改善箇所説明図

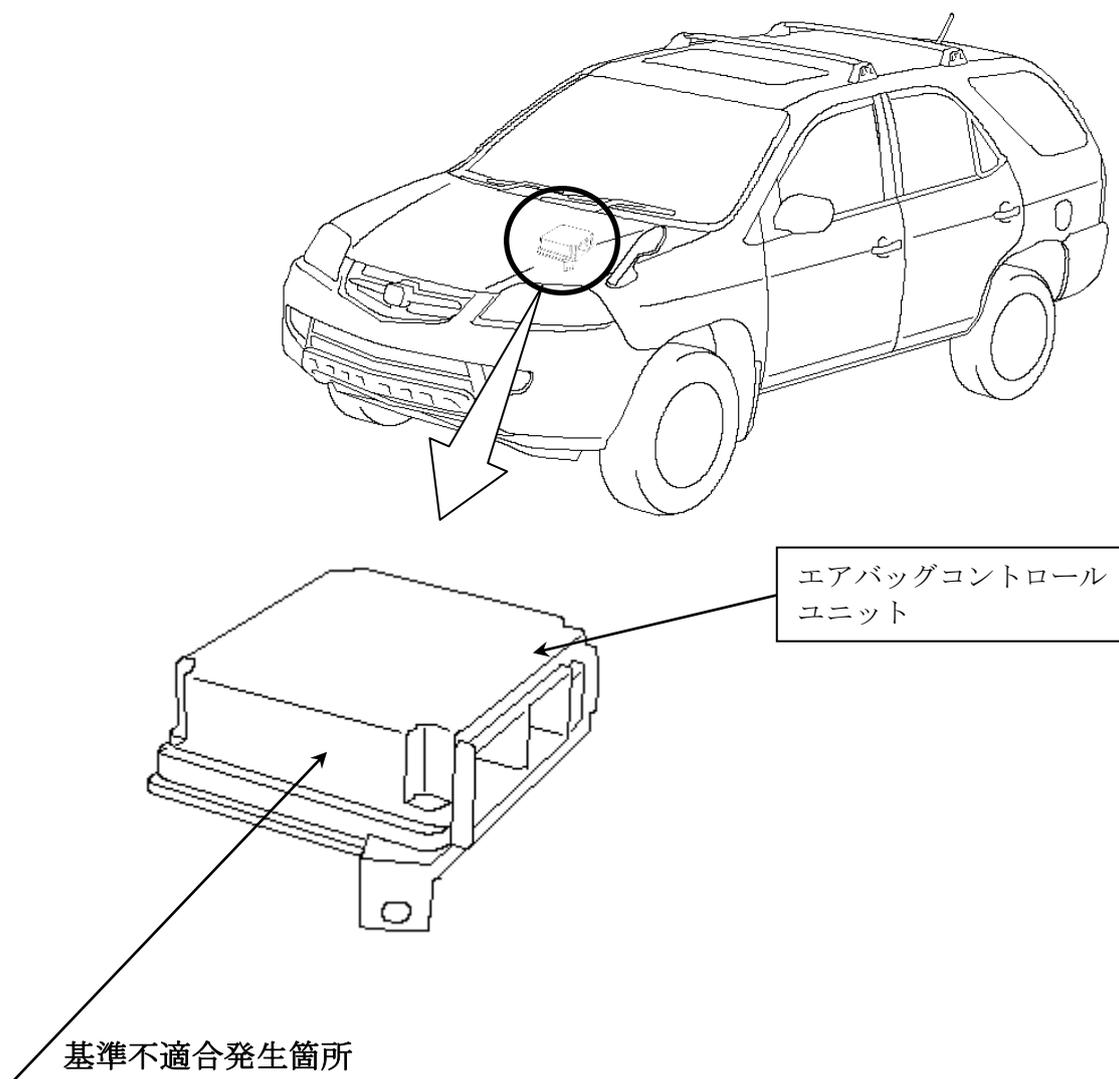
エアバッグコントロールユニットにおいて、電気ノイズに対する耐力が不足したものがある。そのため、車両の電装部品から発生するノイズにより、使用過程で当該ユニット内のICチップが損傷し、最悪の場合、走行中にエアバッグが展開するおそれがある。

全車両、エアバッグコントロールユニットを対策品に交換する。

注： は交換部品を示す。

識別：運転席側ドア上側ヒンジ下側ボルト頭部に黄色ペイントを塗布する。
